伊方発電所3号機

耐震裕度確保に係る取組みについて

平成27年7月

四国電力株式会社

図3-1 評価用質点概要図

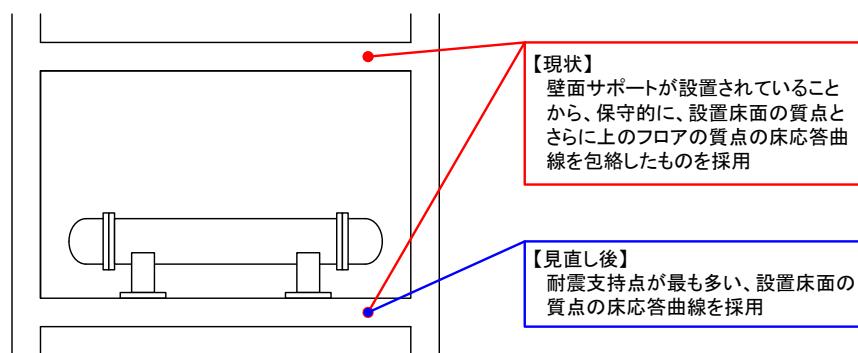
再生熱交換器の実力評価において摩擦係数を0.3として評価していることについて、摩擦係数を小さくとった場合の確認が必要との指摘を受けて、摩擦係数の影響ならびに、摩擦効果が期待出来ないとした場合の評価について検討を実施した。

また、摩擦係数を0とした場合の耐震裕度は1.76となるが、現状保守的に設定している床応答曲線の評価質点を見直すことにより耐震裕度は2.26となることを確認した。

更なる評価の精緻化として、現状保守的に設定している床応答曲線の評価質点を図3-1のとおり、より現実的^{※1}な床応答曲線を用いた評価に見直した。

図2-1 応力－ひずみ関係

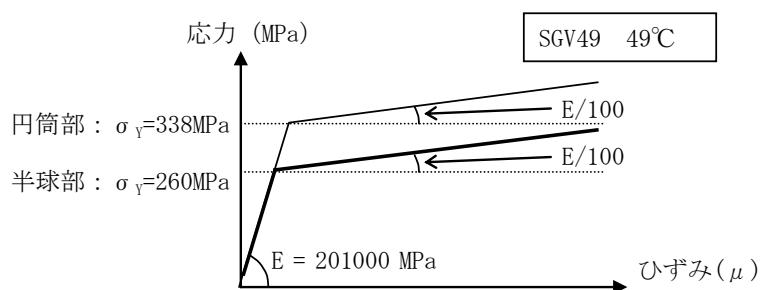
評価に使用する鋼板の材料特性について、ミルシートの平均値を使用することの妥当性について確認すべきとの指摘を受けて、鋼板の材料特性が座屈耐力に与える影響ならびに、実際の材料の使用実績などを踏まえた検討を実施したところ、材料特性については、ミルシート最小値を一律に用いた評価においても座屈耐力の低下は1%程度であり、影響が軽微であることが確認できたこと、および、建設時の記録を基に、ミルシート最小値の鋼板を使用している箇所を特定したところ、座屈モードと重畠する箇所への使用は限定的であることが確認できたこと等から材料特性にミルシート平均値を用いて評価することは妥当であるとの見解を得た。 (別添2)

解析に使用する材料特性が座屈耐力に及ぼす影響を確認するため、格納容器円筒部の降伏応力 σ_y についてミルシートの最小値を用いた解析を実施した。なお、材料特性以外の解析条件（解析モデル寸法、初期不整条件、荷重条件等）については変更していない。

変更した材料特性（応力－ひずみ関係）を図2-1に示す。
